江之島ビーチコート整備計画に関する要望書

静岡県ビーチラグビー協会

遠州灘海浜公園 江之島地区整備基本計画（案）の概要

全体配置図

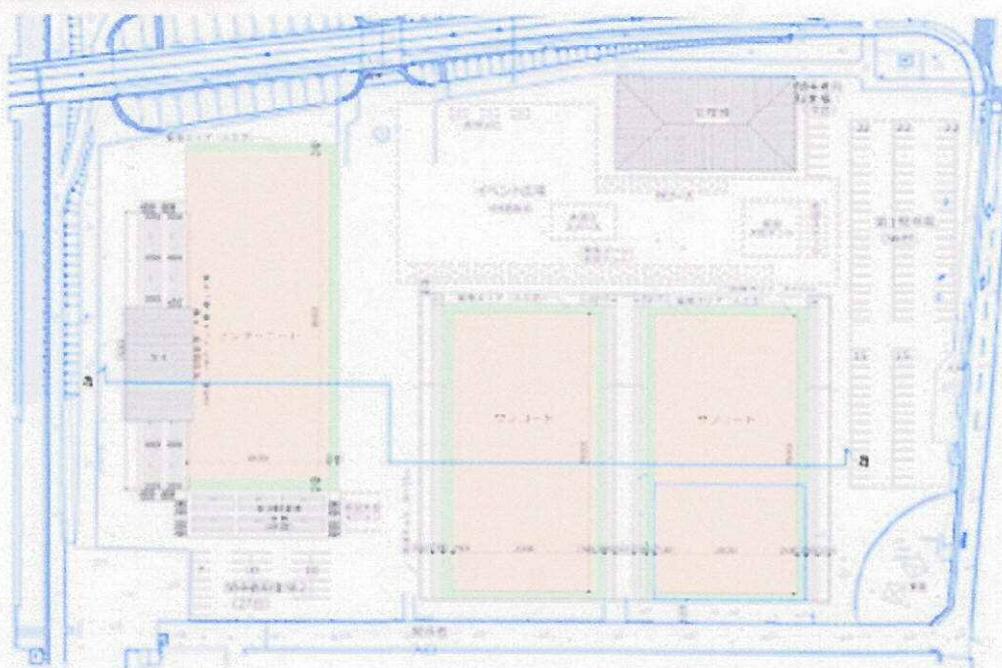
そのような中、プロポーザルでの入札があり、新たな計画案がビーチ・マリンスポーツ推進協議会に出されました。示された完成図はこれまで示されていた案とは大幅に異なっており、多くの競技団体がとまどい、今後ヒアリングをしていくとの話はありましたが不安を感じました。それは大きく2点あり、1点目はメインスタンドが敷地中央に変更になったことによる東西コートのイコールコンディションの抵触、2点目は今回突然示された敷地東側の人工芝グランド設置と、そのコートへの砂の影響による維持管理と利用率が懸念される点です。

| | ビーチバレー場 | ビーチサッカー | ビーチハンド | ビーチラグビー | ビーチテニス |
|-------|--|---|---|--|--|
| その他 | 完成図の施設センターに観客席を設置すると観客席の東西で風が大きく変わると思われます。イコールコンディションに抵触しないかヒヤリングが必要と思われます。上記はルールブック記載の条件であり、実際に国際大会を誘致するとプラスαの条件が出てくると思われます。JVAビーチバレー場事業本部、JBV等にヒヤリングすることが必要と思われます。現在オリンピック大会組織委員会スポーツ局競技運営部種別マネージャー(ビーチバレー)桐原様がオリンピック会場にかかわっているため、最も詳しいと思われます。桐原さんから協力の申し出も頂いています。 | 【ナイター設備】国際大会および国内大会も両チームが平等条件で試合が行われる条件とする。 【その他】FIFAの競技規則はあくまでも競技を行いうるルールブックであり、運営用ではありません。これから作られていく過程の施設に関しては、如何に運営しやすい、開催地に指名されやすいコートづくりが理想かと思いま す。 試合を消化する目的の施設なのか?一人でも多くの方に観戦して頂きたいのか? またスタッフ陣が円滑に作業を進められる施設であるか?といったところが裏テーマとしてあるでしょう。 | ゴール後方3mの位置に幅12m高さ7mのキャッチネットが必要。(コートの設置状況に合わせてゴール裏ネットの位置を変えて設置できるのが理想です。) 映像撮影用カメラの位置なども含めた国際大会開催用の詳細な最低基準を日本ハンドボール協会を通じてIHF(国際ハンドボール連盟)・AHF(アジアハンドボール連盟)に確認を依頼中です。 | 【ナイター設備】両チームが平等条件で試合が行われる条件とする。 【希望】 <ul style="list-style-type: none">・トレーニングスペース(希望)・会議室・ロッカールーム・報道(撮影場所)・アナウンスルーム(音響)・照明・トイレ、シャワールーム | 当初の案から今現在の入札した会社の完成図ではだいぶ違いがありますが大丈夫でしょうか?東西の風問題、ビーチの場にフットサルコート提案した業者は浜松市民にいい公園を作ろうとしているのはわかりますが一番の前提であるビーチスポーツの国際大会誘致会場ということが抜けていませんか?今一度各団体を集めて確認したほうがいいと思います。細かい事が必要であればJFBT本部大住を招集します。 |

- 1、現行案について、採用された経緯と判断ポイントについて数字的根拠等も示してください。分かりやすく説明してください。
- 2、競技者だけでなく各競技団体上部組織のヒアリングも行い設計を進めてください。
- 3、リモートの活用も検討し定期的な協議会の開催、また計画に変更等が考えられる時には、変更前に臨時協議会を開催し情報共有をしてください。
